改善箇所説明図

基準不適合発生箇所

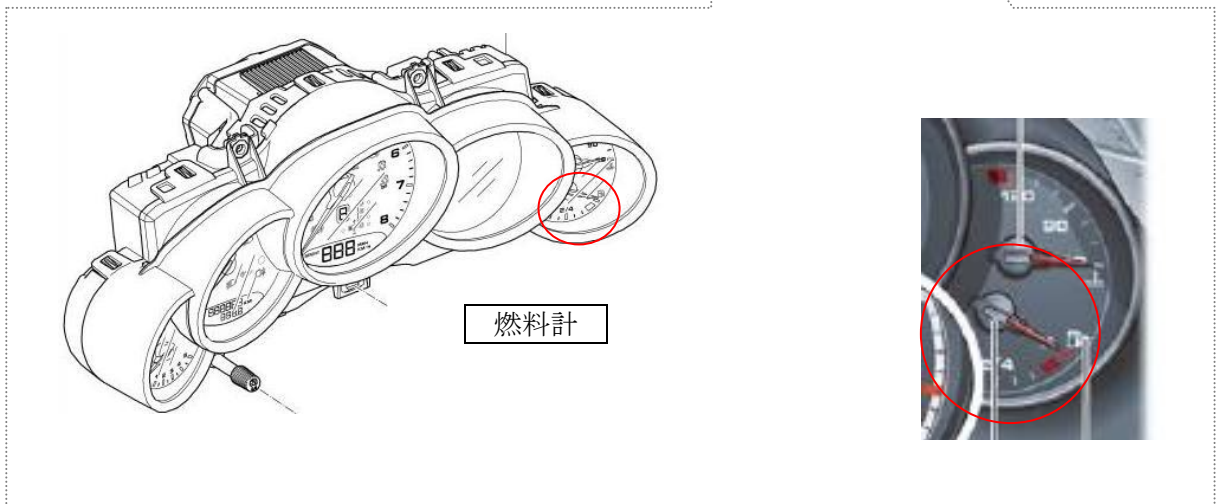
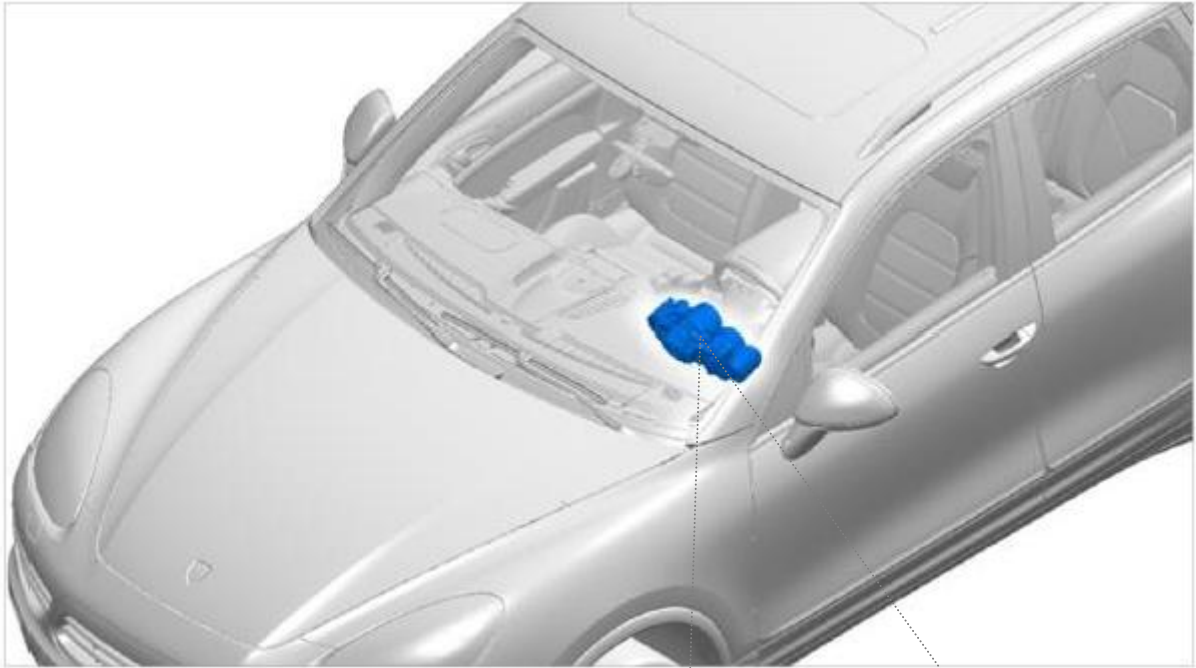
燃料計において、製造時に入力された燃料残量を表示するための設定値が不適切なため、実際の燃料残量よりも多く表示されることで、燃料残量を正しく認識できずに燃料切れによりエンジンストールが発生するおそれがある。

全車両、燃料計の設定値を書き換える。
